PROYECTO: URBANISTICO JOSE DOMINGO OLIVEROS, PARA EL DESARROLLO DE VIVIENDA PARA POBLACION VULNERABLE DEL MUNICIPIO DE YONDO, ANTIOQUIA.

**ASUNTO: RESPUESTA OBSERVACIONES MODIFICACION No3**

Los pilotes que corresponden a las cajas de empalme de aguas lluvias son 5, como se muestra en el perfil 309-310-311-312-313

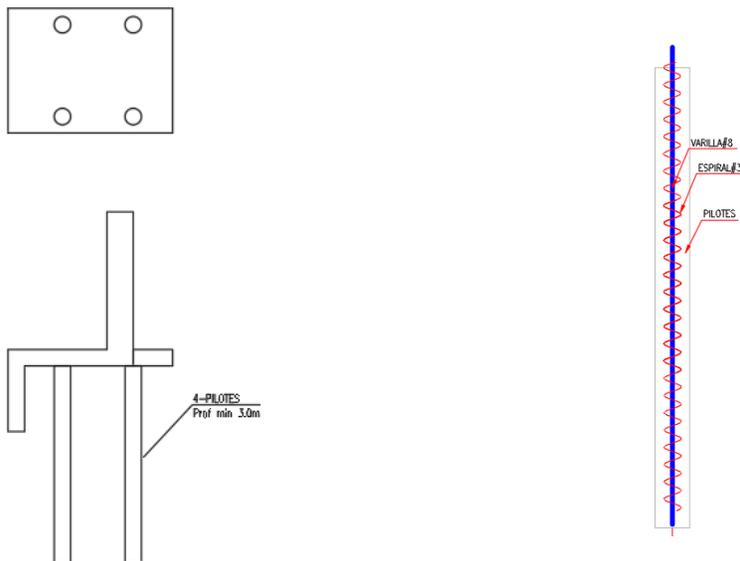
Son de 12,5cm x 3m de profundidad
